PYTANIA nr 2:

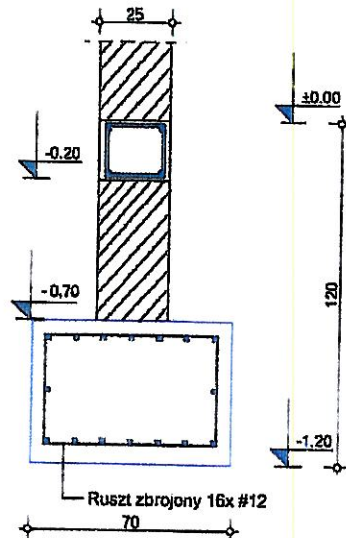
1. W związku z rozbieżnością między projektem konstrukcyjnym a projektem architektury (gdzie dostępne są jedyne przekroje budynku na których zaznaczono ściany fundamentowe żelbetowe do poziomu -0,2 bez wieńca obwodowego i ścian fundamentowych murowanych) prosimy o potwierdzenie poprawności załączonego przekroju rusztu i ścian fundamentowych.

P1a POSADZKA NA GRUNCIE

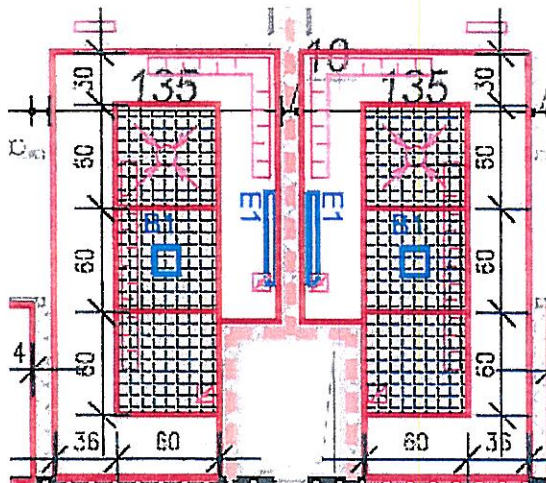
2. W związku z rozbieżnością projektu konstrukcji i architektury prosimy o doprecyzowanie przyjętych warstw i grubości posadzki w auli.

W projekcie konstrukcji jest napisane „ pod posadzkę auli wykonaną w formie płyty żelbetowej zbrojonej należy wykonać wzmocnienie w postaci pali”

W projekcie architektury:
